Citroen Jumper II Z silnikiem 2,8 HDI Numery seryjne 17443608 do 17545710

Pojazd źle uruchamia się

Rys. 1

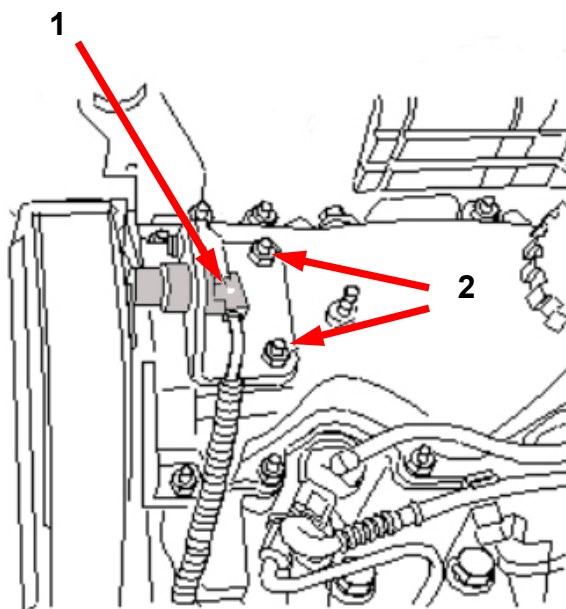
Jeśli występuje powyższy błąd, to jego przyczyną może być niewłaściwe położenie czujnika wałka rozrządu. Okoliczność ta prowadzi do tego, że silnik źle uruchamia się. Wskutek wadliwej geometrii jarzma uchwytu czujnika wałka rozrządu odległość między czujnikiem i kołem wałka rozrządu jest za duża. W takim przypadku trzeba skorygować położenie czujnika za pomocą dwóch podkładek. Te podkładki, o dość określonej „grubości”, można uzyskać u producenta.

- Odłączyć akumulator.
- Zdjąć osłonę silnika.
- Zdjąć wtyczkę z czujnika (p. Rys.1 punkt 1).
- Odkręcić nakrętki mocujące uchwytu (p. Rys. 1 punkt 2) i uchwyt wyjąć do góry.
- Obie rozpórki zaopatrzyć w jedną podkładkę.
- Ponownie zamontować uchwyt czujnika. Jednakże nakrętki mocujące tylko lekko dokręcić tak, aby uchwyt mógł się jeszcze poruszać.
- Uchwyt tak wyregulować, aby odległość między czujnikiem i znacznikiem odniesienia na kole wałka rozrządu wynosiła 0,8 –1,5 mm (p. Rys. 2).
- Dokręcić nakrętki mocujące.
- Wymontowane części na powrót zamontować – w
